KOM.271.1.2019

ZAPYTANIA I WYJAŚNIENIA (ODPOWIEDZI)

TREŚCI SPECYFIKACJI ISTOTNYCH WARUNKÓW ZAMÓWIENIA

dot.: postępowania o udzielenie zamówienia publicznego pn.: „Poprawa jakości powietrza poprzez zwiększenie udziału OZE w wytwarzaniu energii na terenie Miasta i Gminy Ostrzeszów” - oznaczenie sprawy: KOM.271.1.2019.

porównanie wydajności kolektorów $q=1000\text{W/m}^2$

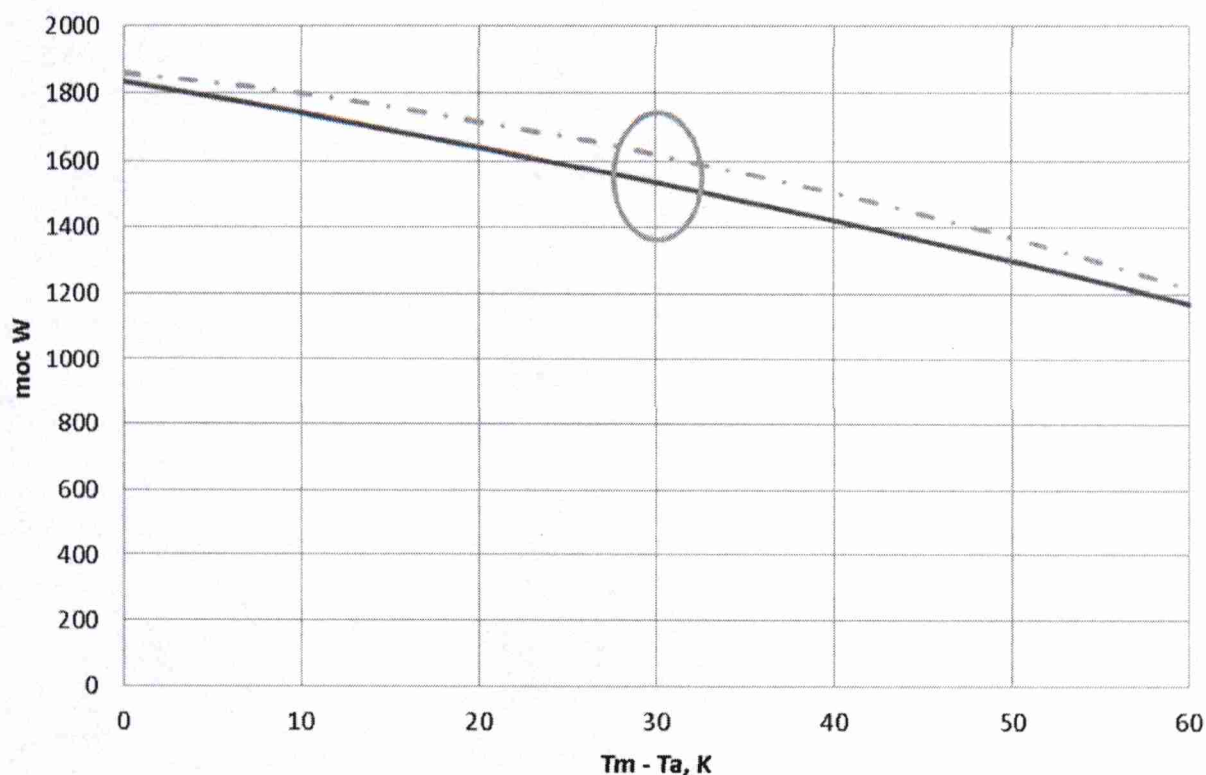
2. Zamawiający wymaga aby kolektor posiadał sprawność min. 83,3%. Prosimy o dopuszczenie kolektora słonecznego o sprawności 80%. Zwracamy uwagę, iż proponowany przez nas kolektor słoneczny, mimo niższej sprawności optycznej, osiąga sprawność co najmniej taką jak kolektor opisany w przetargu. Sprawność optyczna kolektora nie jest wartością przekładającą się jako taka na pracę kolektora w rzeczywistych warunkach. Kolektor słoneczny musi być opisany przez zespół współczynników opisujących sprawność kolektora w całości. To znaczy poza sprawnością optyczną cały zakres pracy kolektora opisuje też współczynnik strat ciepła a_1 i a_2 . Zatem przedstawienie wykresu sprawności kolektora w odniesieniu do warunków pracy (przekazywania ciepła z kolektora do zbiornika wody czyli kiedy pompa obiegowa pracuje) jest właściwym sposobem porównywania kolektorów. Tak jak w tym przypadku, mimo nieco niższej sprawności optycznej (zaledwie o 3 punkty procentowe) proponowany kolektor charakteryzuje się co najmniej taką samą sprawnością pomiędzy temperaturą średnią kolektora a temperaturą otoczenia. Odnosząc to do warunków pracy – temperatura wody w zbiorniku zadana to około 10 oC, temperatura kolektora musi być wyższa żeby pompa obiegowa została uruchomiona. Dodatkowo dochodzi warunek minimalnej temperatury startu pompy co zazwyczaj wynosi 40 oC. Zakładając temp. powietrza od 10oC do 20oC różnica temperatur $T_m - T_a$ wynosi od 20 do 30K podczas rozruchu instalacji solarnej. Wraz ze wzrostem temperatury wody w zbiorniku rośnie temperatura kolektora. Przy temp. wody 40oC średnia temperatura kolektora to co najmniej 55 oC. Przy temperaturze wody 60oC to co najmniej 75 oC. Czyli sprawność kolektorów w zakresie temp. wody od 40 do 60oC wynosi od około 68% ($T_m - T_a = 35K$) do 56% ($T_m - T_a = 55K$) co w przypadku proponowanego przez nas kolektora jest spełnieniem wymogów kolektora opisanego w niniejszym przetargu. Kolektor wg. specyfikacji przetargowej osiąga takie same sprawności. Jak widać na poniższym wykresie moc proponowanego kolektora (linia przerywana) jest wyższa niż kolektora, którego parametry przedstawiono w specyfikacji przetargu. Dodatkowo można zauważyć, że nasz kolektor spełnia wymaganą moc 1620W przy $dT = 30K$ i $q = 1000W/m^2$:

Prosimy zatem o dopuszczenie kolektora słonecznego o sprawności optycznej min. 80%.

Ad.2. Zamawiający podtrzymuje zapis w dokumentacji technicznej dotyczący sprawności kolektora.
